Notitie / Memo

HaskoningDHV Nederland B.V.
Water

Aan: Waterschap Hunze en Aa's en Prolander
Van: Danny Heuvelink & Evy Kleingeld & Arne Kijk in de Vegte
Datum: 2 juli 2021
Kopie:
Ons kenmerk: BG347-RHD-ZZ-XX-NT-Z-0001
Classificatie: Alleen voor intern gebruik
Goedgekeurd door: [Click or tap here to enter text.](#)

Onderwerp: Advies benodigde aanpassingen aan ontwerp De Branden

Figuur 2-3 Dwarsprofiel vastgesteld profiel voor de Voorste Diep

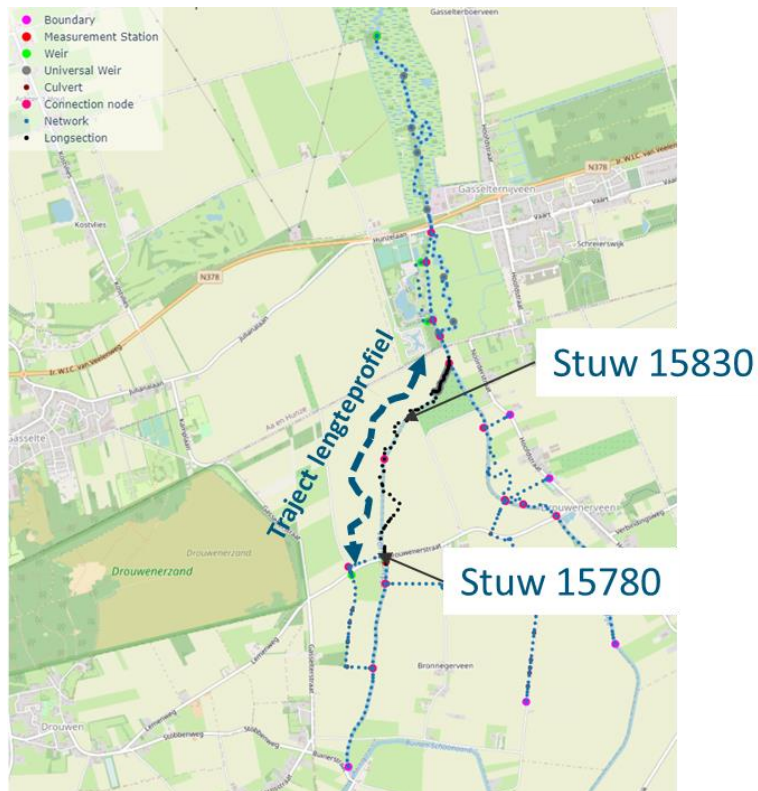
Er is gekozen voor een gemiddeld talud van 1:4, met een bodembreedte van 3 meter. De Bodembreedte is daarmee 1 meter breder dan het profiel voor BMAD, maar de taluds zijn steiler. Het talud is hier steiler omdat er wordt ingeschat dat er niet voldoende ruimte is voor een flauwer talud.

- Het profiel van de voorste diep (Zie Figuur 5);
- De bodemhoogte (zie zwarte lijn Figuur 8);
- Stuw 15830 moet blijven staan;
- Er worden geen drempels aangelegd in de Voorste Diep;

Figuur 2-5 Resultaten 05Q (winter), met in lichtblauw de waterstand in de referentiesituatie (huidig), in rood de waterstand voor het originele ontwerp van de Branden en in groen de waterstand bij het nieuwe ontwerp (variant 1).

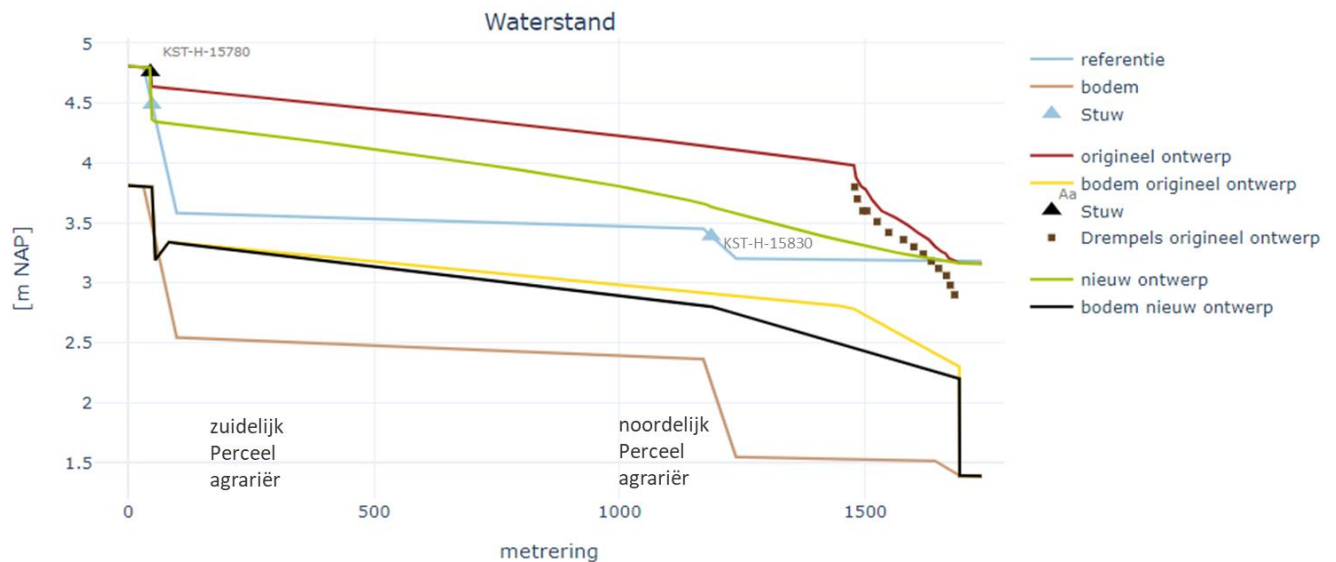
De belangrijkste resultaten uit de lengteprofielen zijn samengevat in Tabel 2. Hieruit blijkt dat voor het nieuwe ontwerp (net) wordt voldaan aan de maximale winter waterstanden bij de percelen waar agrarisch gebruik mogelijk moet blijven. In de zomer kan met de instelling van stuw 15830 altijd een goed peil worden ingesteld voor agrarisch gebruik. Doordat deze stuw behouden blijft en hiermee de waterstand verhoogt, is er in de zomer wel een lagere stroomsnelheid dan het gestelde doel. In de winter is de stroomsnelheid vergelijkbaar met het originele ontwerp.

Doordat agrarisch gebruik mogelijk moet blijven in het nieuwe ontwerp, is voornamelijk de mogelijke vernatting in de winter minder dan in het originele ontwerp (30 – 60 cm lagere waterstanden).

Figuur 3-1: Locatie verdiepen noordelijke grenssloot.

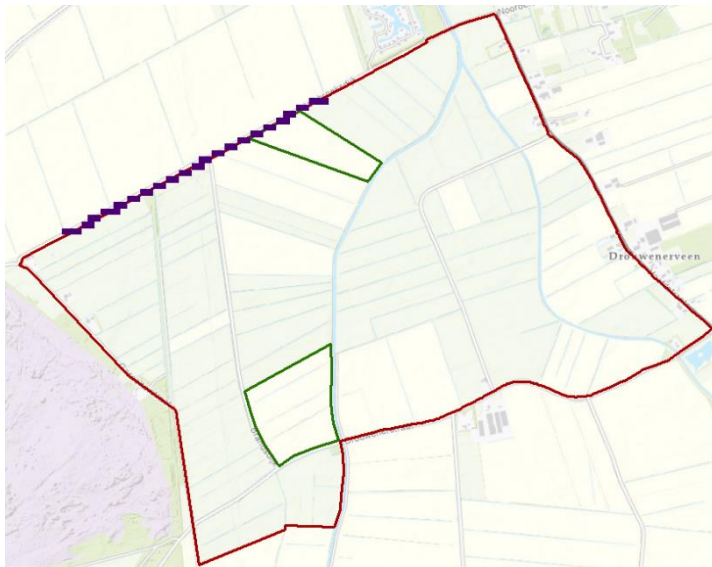
- Verdiepen van de grenssloot aan de noordzijde met 20 cm als mitigatiemaatregel voor de uitstralingseffecten richting de landbouwgebieden ten noorden van het plangebied de Branden.

- Verdiepen van de grenssloot aan de noordzijde met 20 - 30 cm als mitigatiemaatregel voor de uitstralingseffecten richting de landbouwgebieden ten noorden van het plangebied de Branden. (zie Figuur 8 en 9);
- Het verdiepen (met 20 cm) van twee landbouwsloten in het landbouwgebied ten noorden van het plangebied (Zie Figuur 9).

Figuur 3-2: Locatie verdiepen watergangen als mitigatiemaatregel (paars) en optimaliseren afwatering grenssloot zuid (zwart).

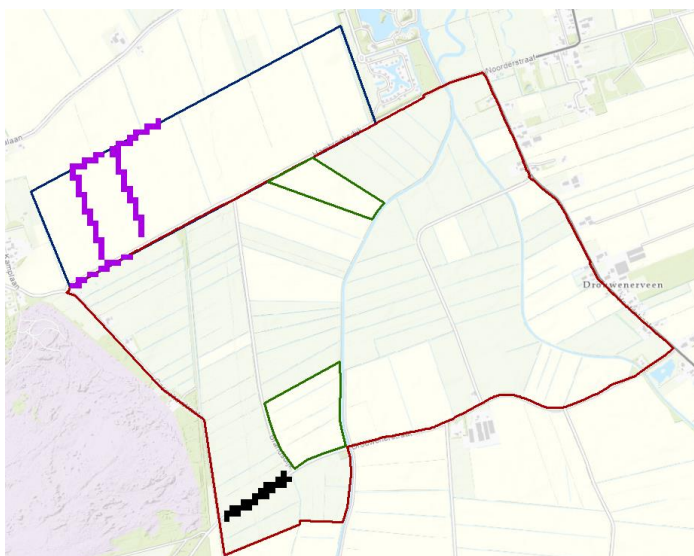
- Verder verdiepen van de grenssloot aan de noordzijde met 10 cm (waar nog ruimte is, i.v.m. afwatering richting de beek) en het verdiepen (met 20 cm) van twee landbouwsloten in het landbouwgebied ten noorden van het plangebied (en hoofdwatgang om afwatering mogelijk te houden) om de uitstralingseffecten richting de landbouwgebieden ten noorden van het plangebied de Branden verder te beperken (zie Figuur 3-2).
- Aanpassen afwatering landbouwsloten percelen agrariër (zodat deze kunnen blijven afwateren)
- Optimaliseren afwatering grenssloot zuidrand (westelijke gedeelte, zie Figuur 3-2). Het peil in het westelijke gedeelte van de grenssloot aan de zuidrand is wat verlaagd t.o.v. eerdere scenario berekeningen (peil en bodemhoogte gelijk aan de referentiesituatie) zodat het beter aansluit op het peil in het Voorste Diep.
